Statens vegvesen

Vår referanse:
19/10436-12

Vår dato:
29.10.2019

Tillatelse på vilkår – Utvidet bruk av avkjørsel fra fv. 5310 til eiendommen gnr. 37 bnr. 50 – Meland kommune

Avkjørsel til eiendom gnr. 37 bnr. 50
	Meland kommune
	28.10.2019
	Målestokk 1:500
Statens vegvesen

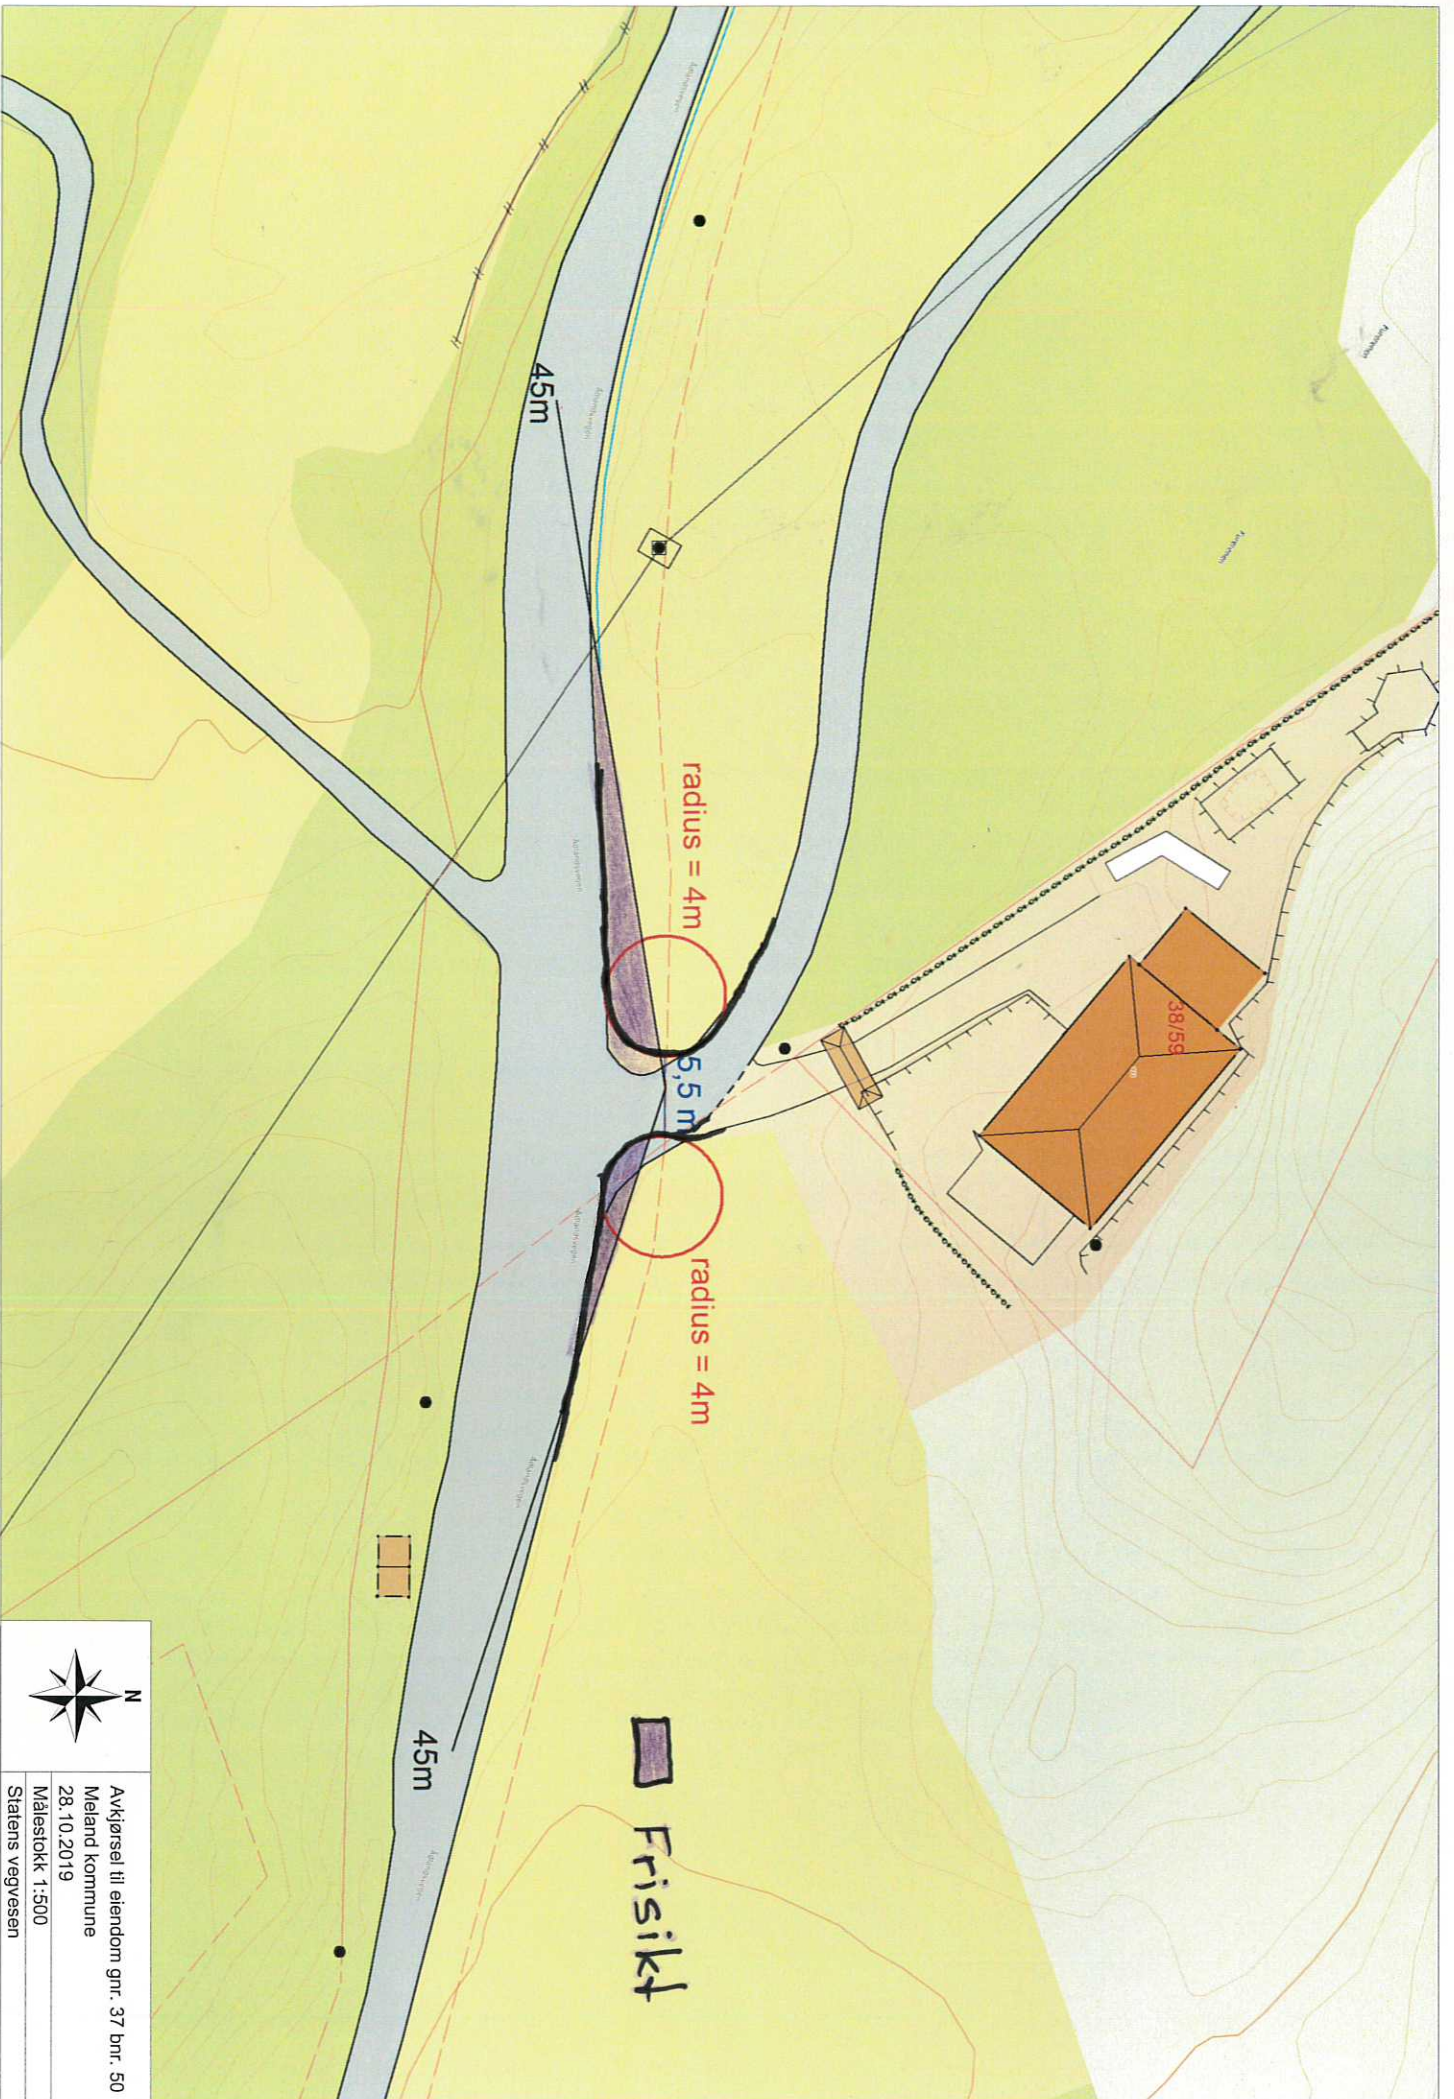
1. Avkjørselen skal være plassert i tråd med skisse, datert 28.10.2019, og vedlagte prinsippskisse. Mindre justeringer av avkjørselens plassering kan aksepteres, så fremt alle øvrige krav til utformingen likevel blir oppfylt.

2. Tillatelsen gjelder følgende tiltak og planlagt bruk/formål: Fritidsbolig.
3. Frisikt 1,1 meter over bakken 4 meter inn i avkjørselen skal være minimum 45 meter til begge sider av kjørebanelen. Eventuelle planter o.l. i siktsonene skal ikke være høyere enn 0,5 meter.

4. Svingradius skal være 4 meter (diameter 8 meter). Svingradius skal markeres tydelig f.eks. med grøft eller annen avvisende kant mot sideterrenget. Det smaleste punktet i avkjørselen skal være maksimalt 5,5 meter bredt.

PRINSIPPSKISSE

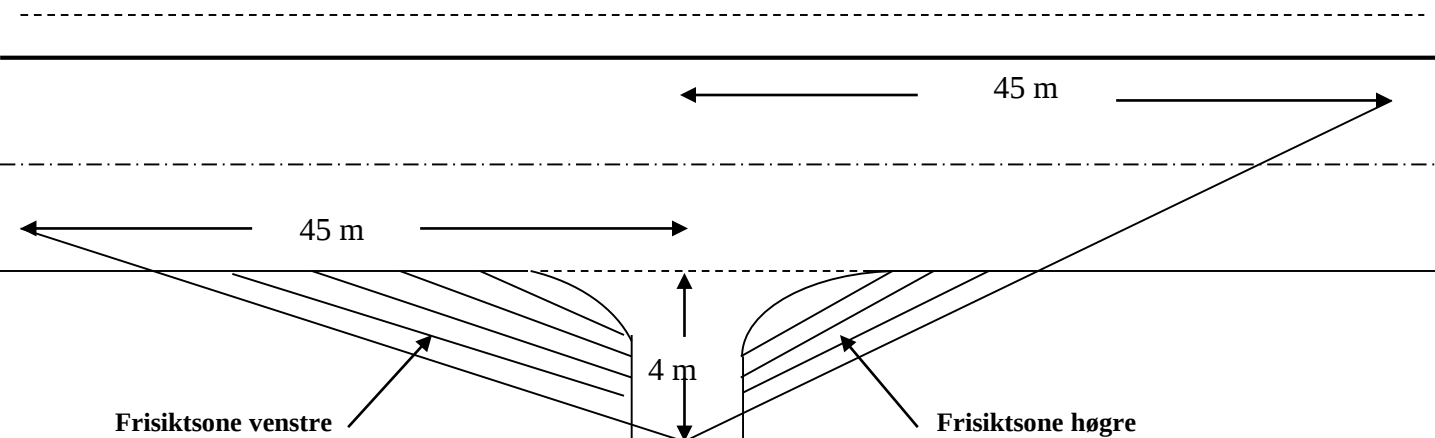
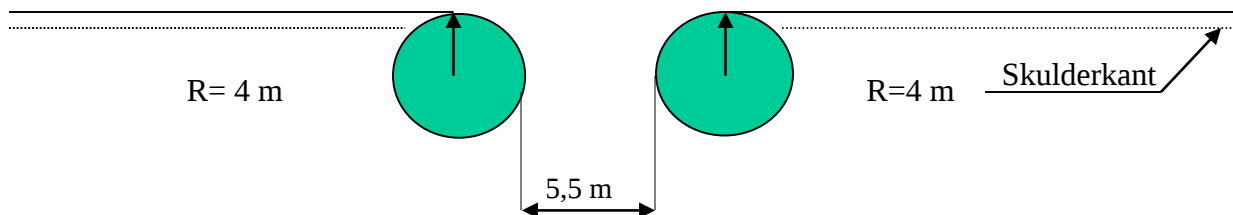
5. Stigningskravene må holdes (se vedlagte prinsippskisse). Vi vil her spesielt gjøre oppmerksom på at avkjørselen skal ha et fall fra hovedvegen med 5 cm på de første 2 meterne.

Tilsvarende siktlegder som vist på tegningen må også gjerast gjeldande for trafikken som kjem på hovedvegen og skal inn i avkjørsla (sikt bakover og framover langs hovedvegen)

Av hensyn til snø og vegetasjon skal det i frisiktsonen vera fritt for sikthinder høgare enn 0,5 m. over hovedvegens nivå
